東北電原技第2号
令和5年5月31日

女川原子力発電所発電用原子炉設置変更許可申請書

(2号発電用原子炉施設の変更)

本文及び添付書類の一部補正について

第40図 発電所一般配置図（特定重大事故等対処施設を含む。）

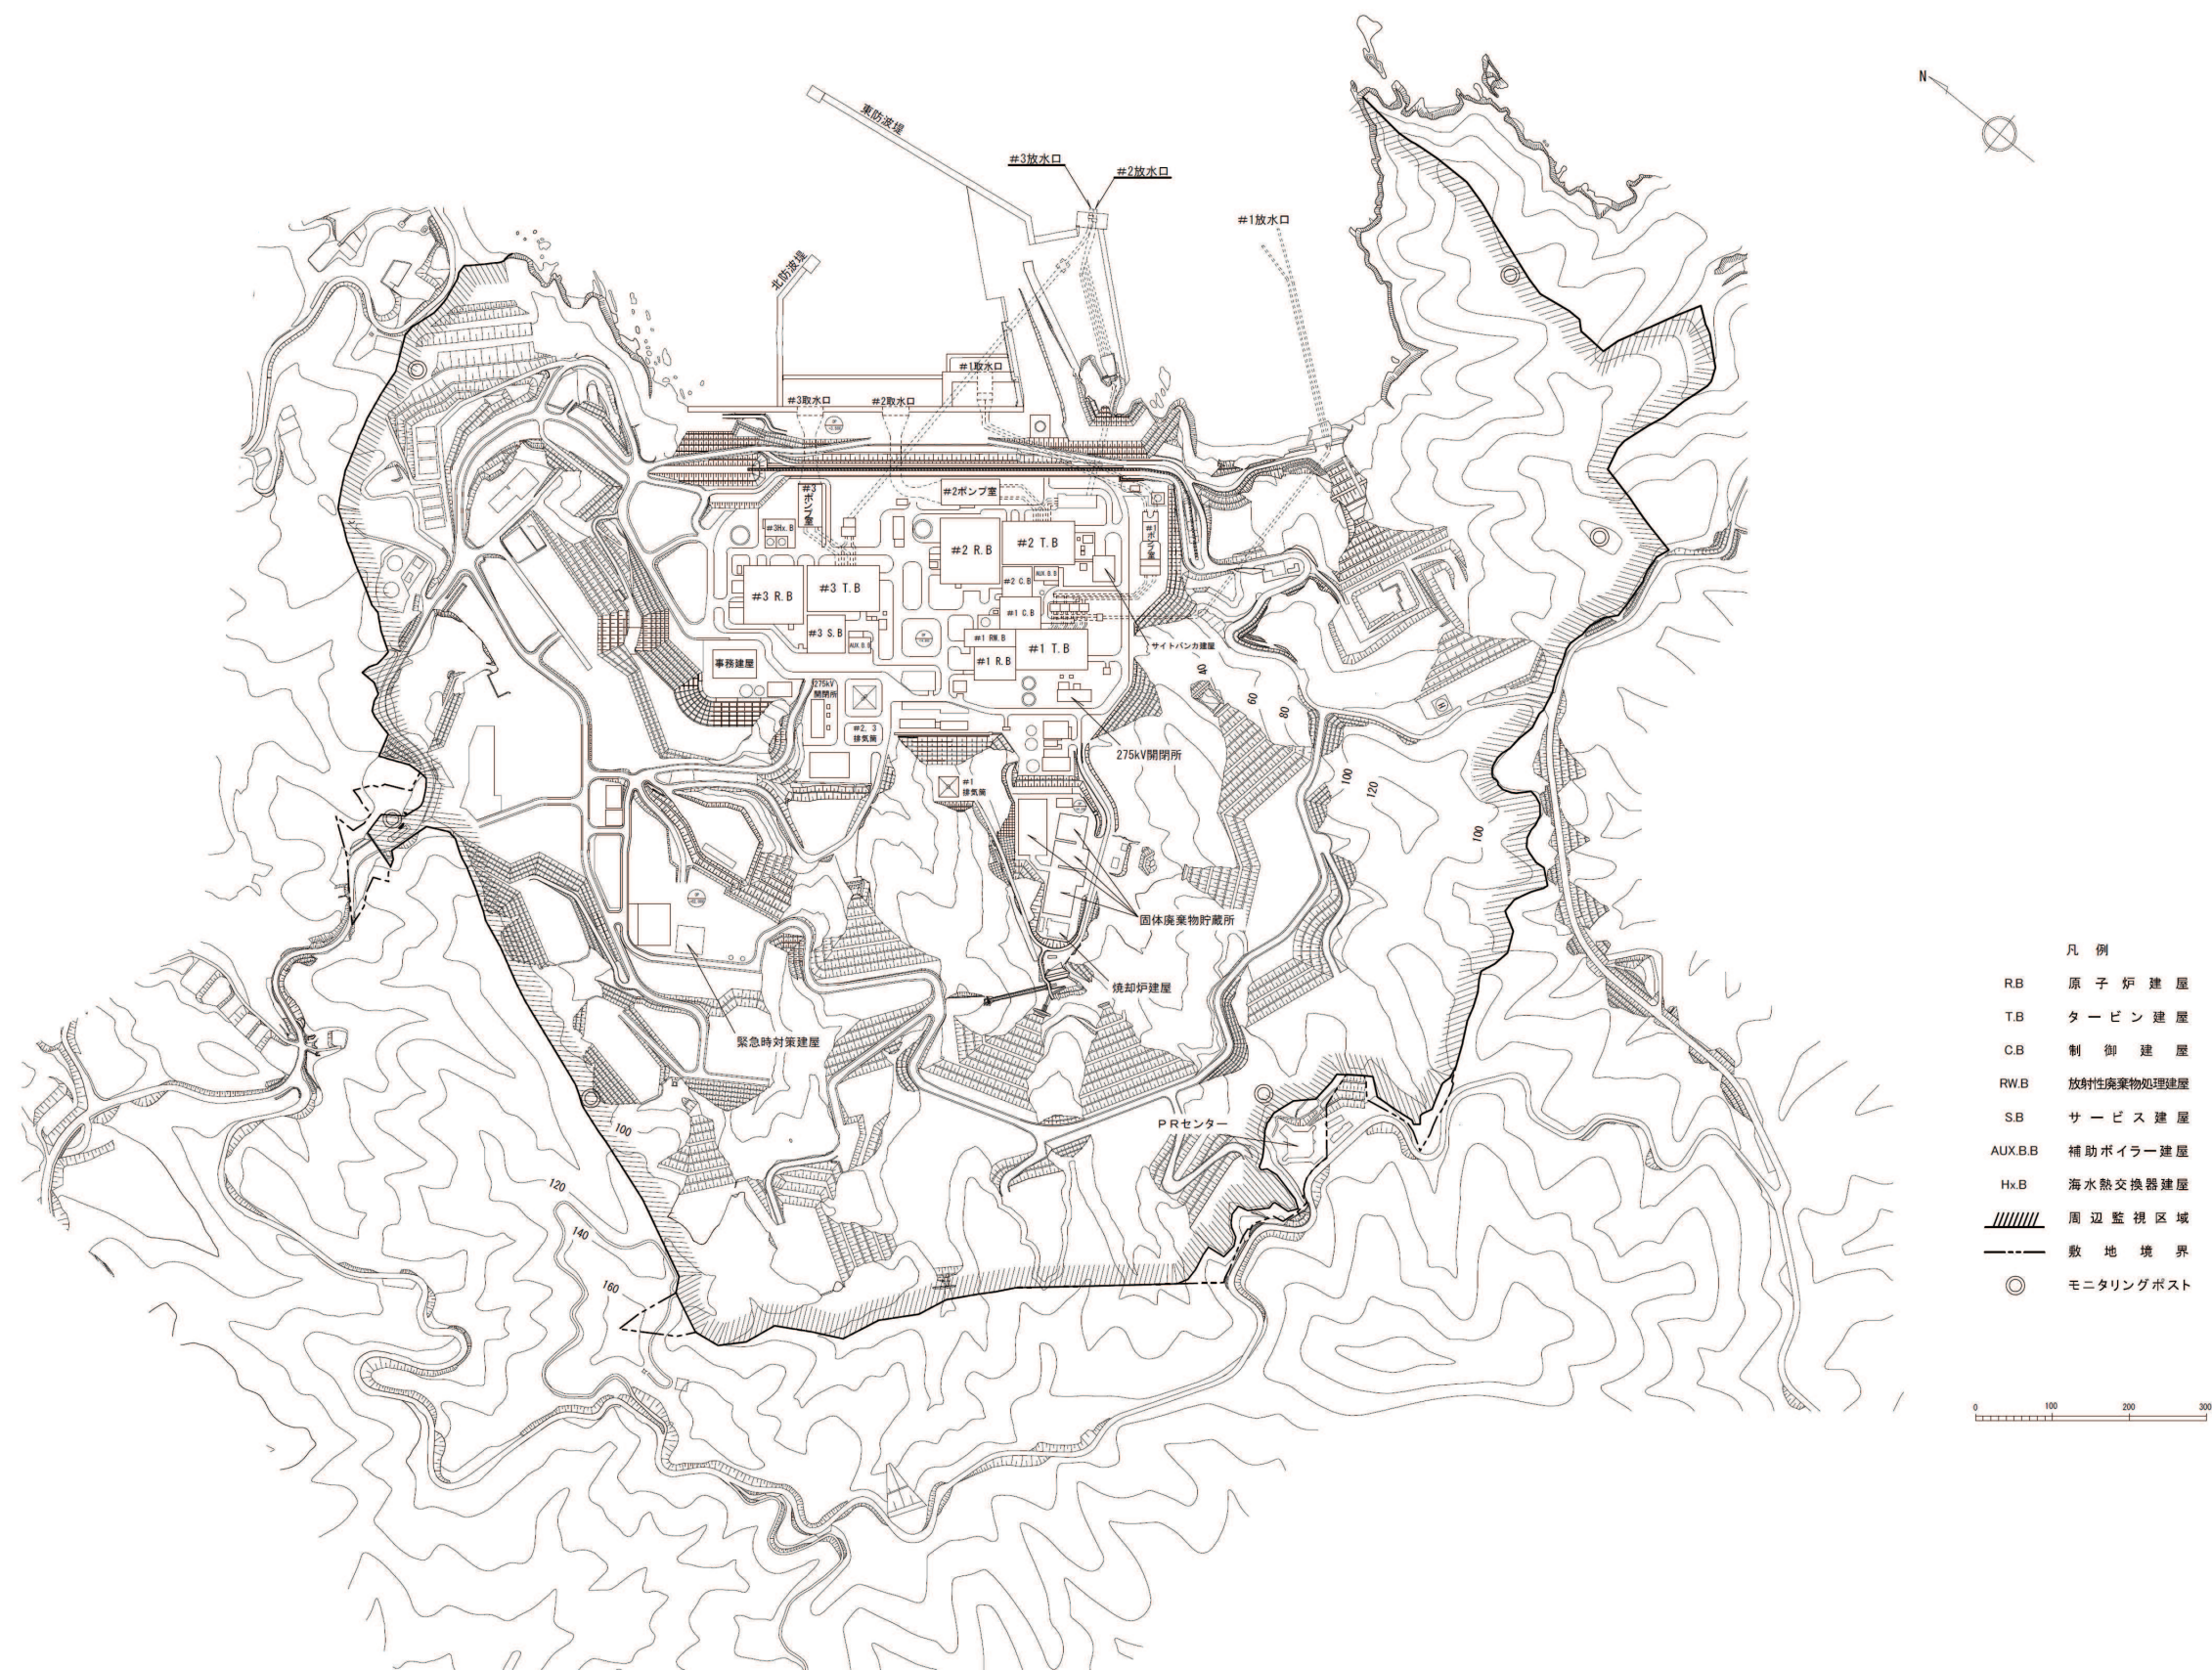
頁	行	補正前	補正後
-127-		(記載変更)	別紙1に変更する。
-128-		(記載変更)	別紙2に変更する。

第 2.4-1 図 発電所一般配置図

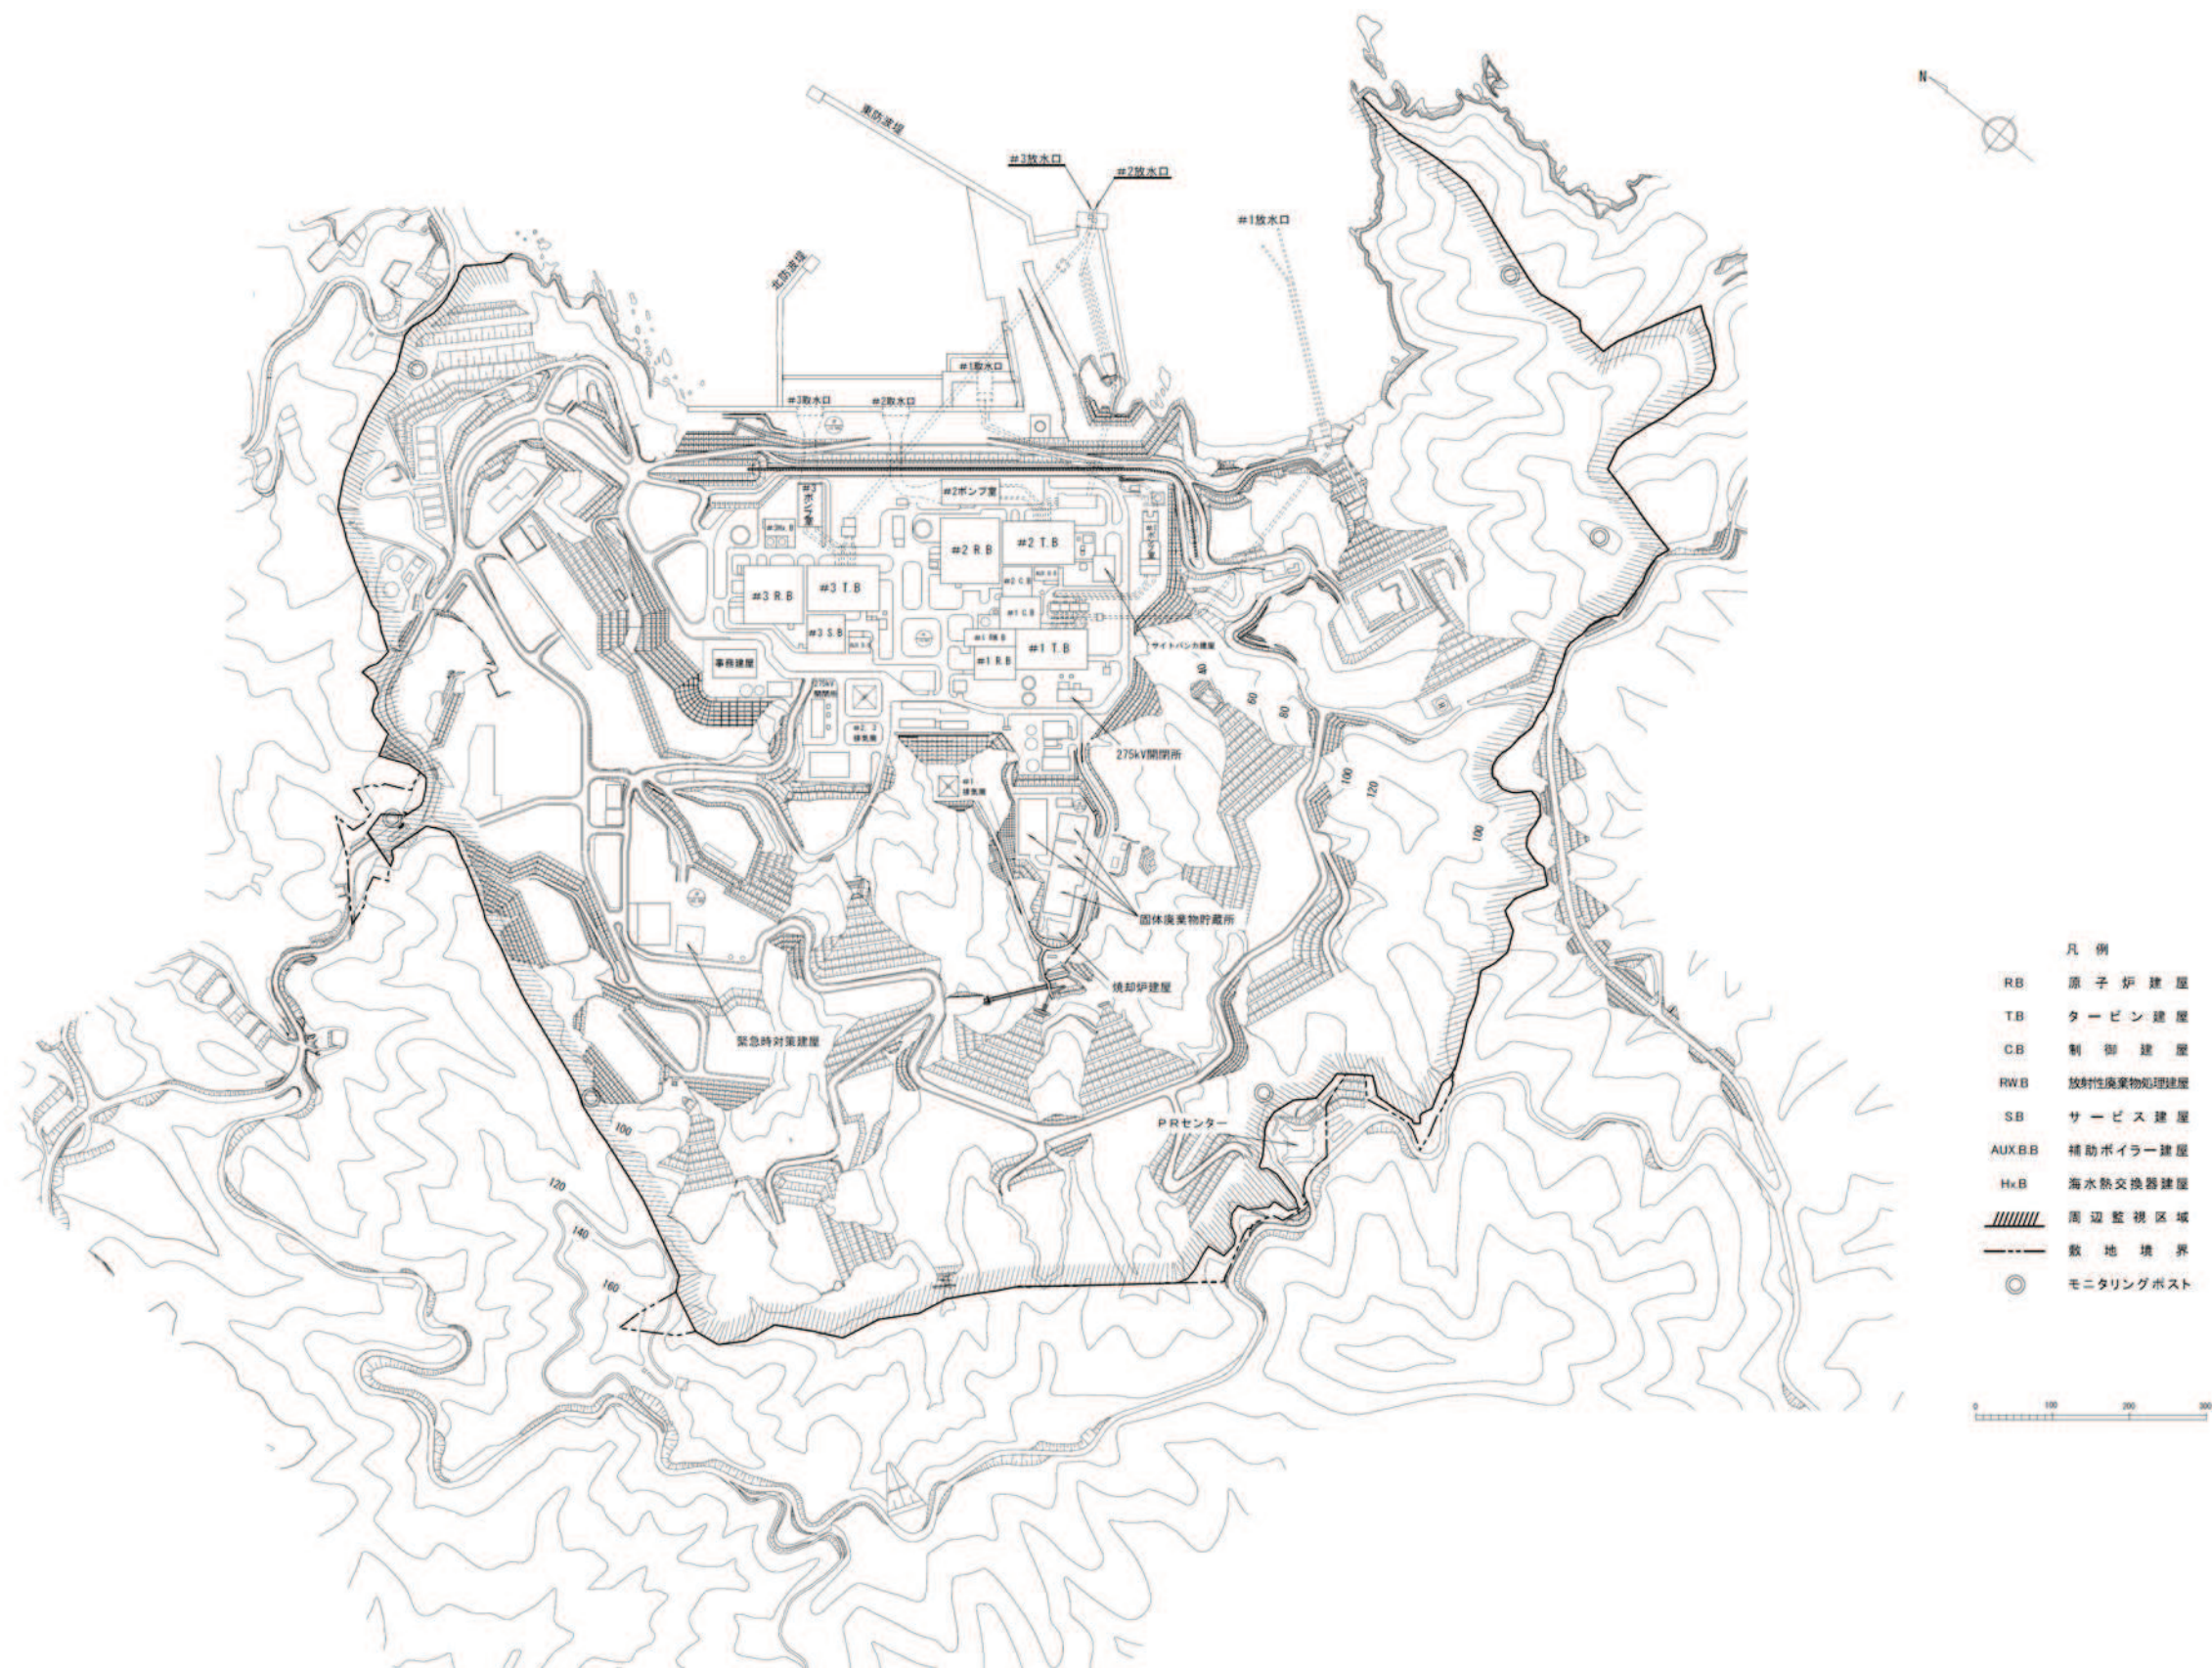
頁	行	補正前	補正後
8-2-8		第 2.4-1 図 発電所一般配置図	別紙 8-2-1 に変更する。
8-2-9		第 2.6-1 図 発電所一般配置図（特定重大事故等対処施設を含む。）	別紙 8-2-2 に変更する。

第 2.1-1 図 管理区域及び周辺監視区域図

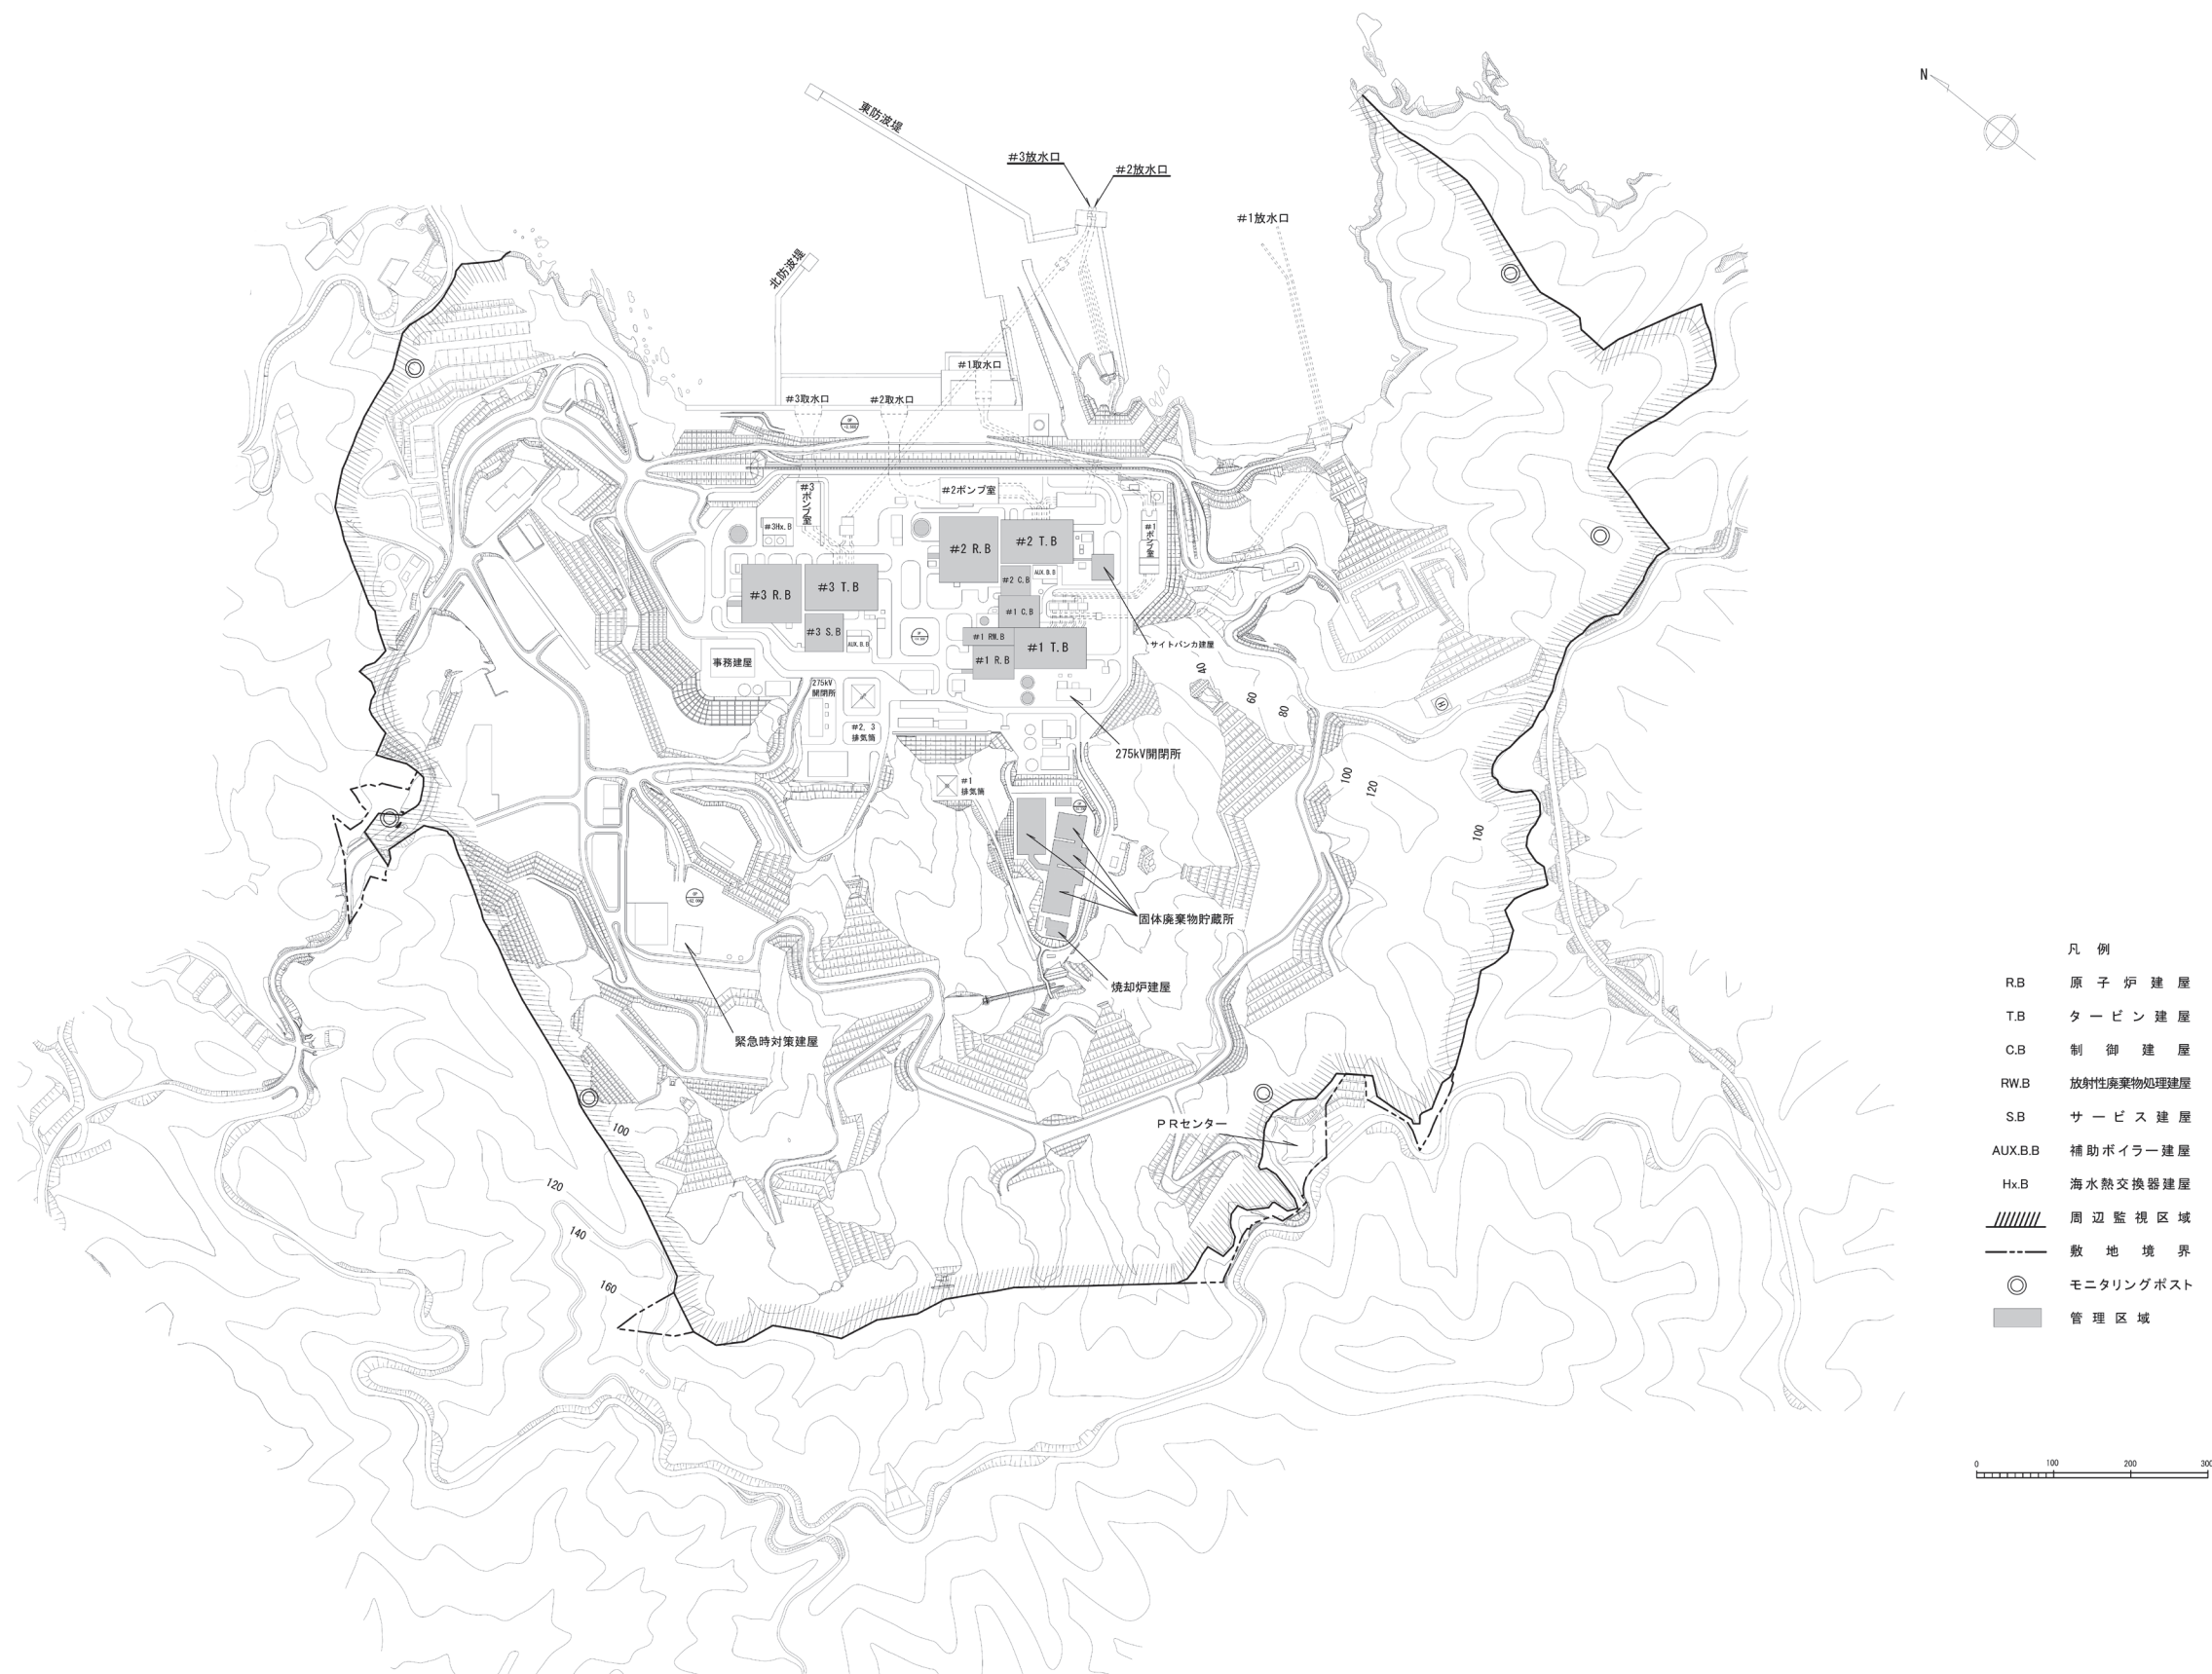
頁	行	補正前	補正後
9-2-1		第 2.1-1 図 管理区域及び 周辺監視区域図	別紙 9-2-1 に変更する。
